VYSVĚTLENÍ ZADÁVACÍ DOKUMENTACE č. 16 ze dne 27.3.2020 v souladu s ust. §§ 98 odst. 1, 2, 3 a 99 zákona č. 134/2016 Sb., o zadávání veřejných zakázek, v platném znění k veřejné zakázce „Centrální dopravní terminál Český Těšín a Parkoviště P+R“

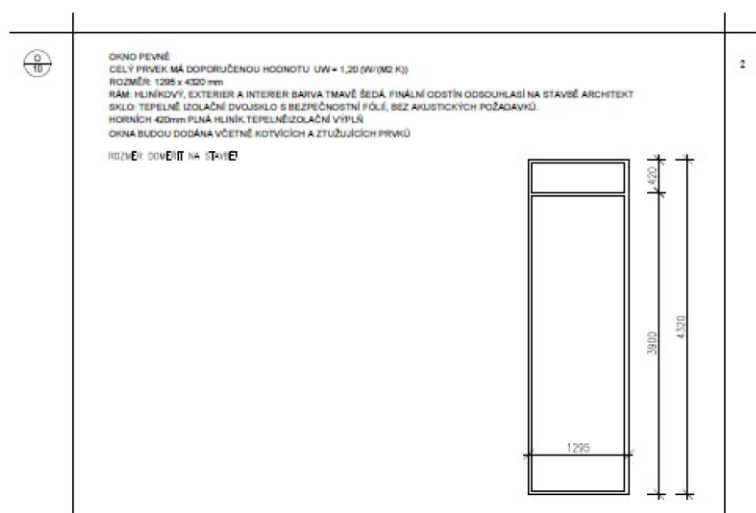
DOTAZ Č. 1

ZADÁVACÍ DOKUMENTACE strana 21

- **Technický list č. 2:** Okno hliníkové pol. č. 177, viz soupis prací s názvem „7s-19004 - Centrální dopravní „ list č. 7.1 (dokument obsahující technické vlastnosti požadovaného výrobku; musí být v souladu s Projektovou dokumentací);

Výkaz výměr

177	K	767-O10	M+D Okno hliníkové 1295/4320mm vč. kotvicích a ztužujících prvků, povrchové úpravy a doplňků - dle technických požadavků - viz celý popis O/10	kus	2,000
-----	---	---------	--	-----	-------

Dle Zadávací dokumentace je nutné doložit technický list k pol.č.177 – okno hliníkové.

Skutečně je nutné doložit technický list k pevnému hliníkovému oknu pod pol.č.177, které je běžné a oken podobného typu je ve stavbě více?

Vysvětlení ZD č. 70:

Zadavatel na požadavku doložení Technického listu č. 2 (Okno hliníkové pol. č. 177) dle požadavku zadávací dokumentace čl. 15.1.8 trvá.
